2018 年 12 月
T-2018037

規格變更通知

DD3S 型 組合式數字顯示器

<table><tr><th>變更前</th><th>變更後</th></tr><tr><td>標準型(DD3S-F3**-*)
 
</td><td>標準型(DD3S-F3**-*)
 
</td></tr></table>

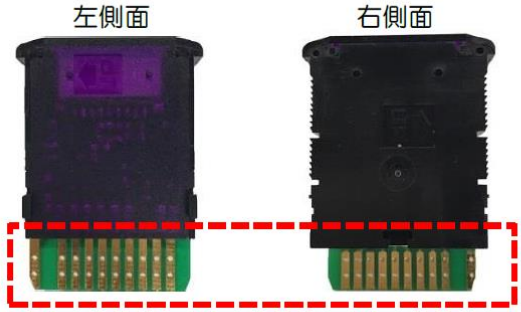
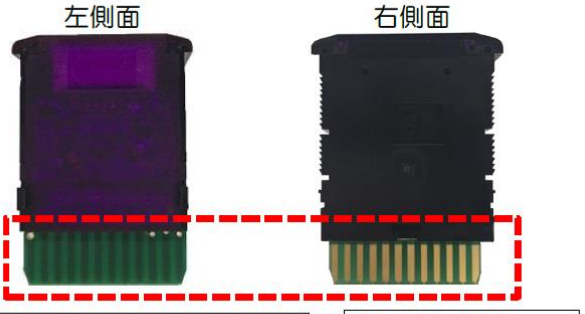
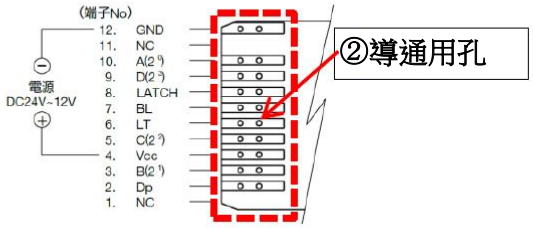
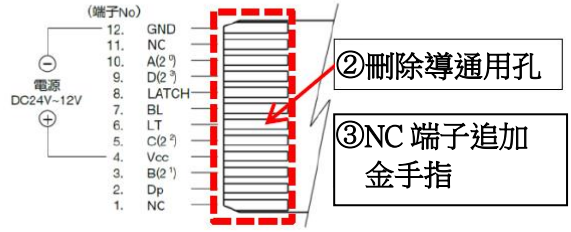
由於部分電子零件停產，所以 PCB 板變更如下，

①. PCB 的邊接頭(俗稱金手指)由兩面變成僅單面。

②. 基於第①項的變更，因此刪除導通用的孔。

③. 標準型的 NC 端子增設邊接頭(俗稱金手指)，變成與歸零型同樣的邊接頭(俗稱金手指)。

④. PCB 板的外型加工方式由 punching 變更為 routing。

・識別例

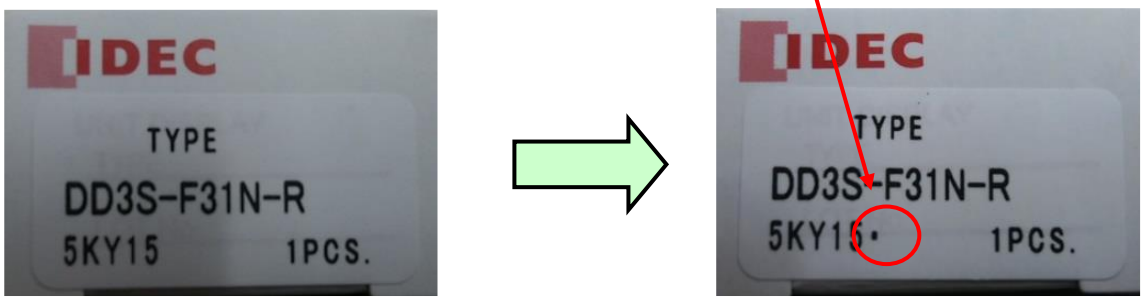
變更後的製品在其個裝盒的批號(Lot no.)尾端將追加標示黑點(・)。
